RESOLUCION

POR MEDIO DEL CUAL SE OTORGA UN PERMISO DE VERTIMIENTOS Y SE ADOPTAN OTRAS DISPOSICIONES

3. Que técnicos de la Corporación procedieron a realizar visita al predio el día 05 de diciembre del año 2024, generándose el informe técnico **IT-08620-2024** del 16 de diciembre del año 2024, se evaluó la solicitud presentada de la cual se formularon observaciones y conclusiones las cuales hacen parte integral del presente trámite ambiental, en cuanto a lo siguiente:

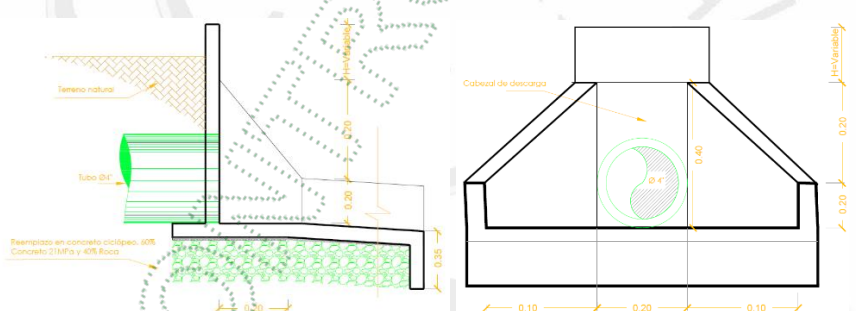
Un aspecto de vital importancia que es analizado en la evaluación de los impactos, es la **afectación de una captación de agua conjunta**, la cual cuenta con varios usuarios legalizados, por lo que **se proyecta el punto de descarga en un sitio aguas abajo del punto de captación** que se observa en el siguiente registro fotográfico:

Actualmente los usuarios de esta bocatoma realizan la captación en un punto dentro del mismo drenaje de la Q. La Espinosa en el predio de interés con FMI 017-7883, en una cota de mayor altitud, por medio de 2 mangueras de 3 pulgadas, como medida de contingencia para evitar el arrastre de sedimentos provenientes de los movimientos de tierra.

El usuario también ha procurado realizar de forma rápida la revegetalización de las rondas hídricas de la Q. La Espinosa en el tramo del cauce que atraviesa el proyecto, para minimizar el arrastre de sedimentos desde las obras (infraestructura y vías) por efecto de las lluvias.

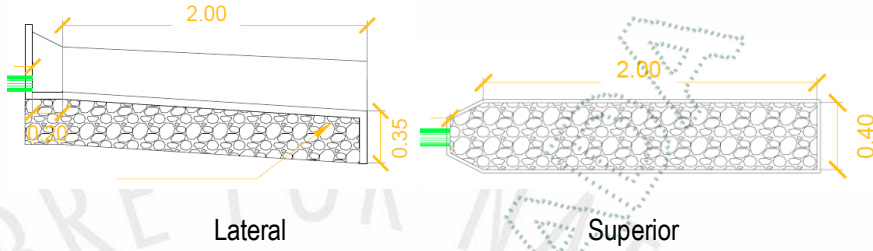
**ARTÍCULO CUARTO: AUTORIZAR** para la ocupación de cauce la construcción de la infraestructura de entrega del vertimiento al cuerpo de agua, según los diseños de la **OBRA DE DESCARGA**, con los

siguientes parámetros de diseño y planos como lo establece el artículo 2.2.3.3.5.8 del Decreto 1076 de 2015 numeral 14, para las siguientes estructuras:

**PARÁGRAFO 1°:** Esta autorización se otorga considerando que la obra referida se ajustará totalmente a la propuesta de diseño teórica (planos y memorias de cálculo) presentada en los estudios que reposan en el expediente ambiental.
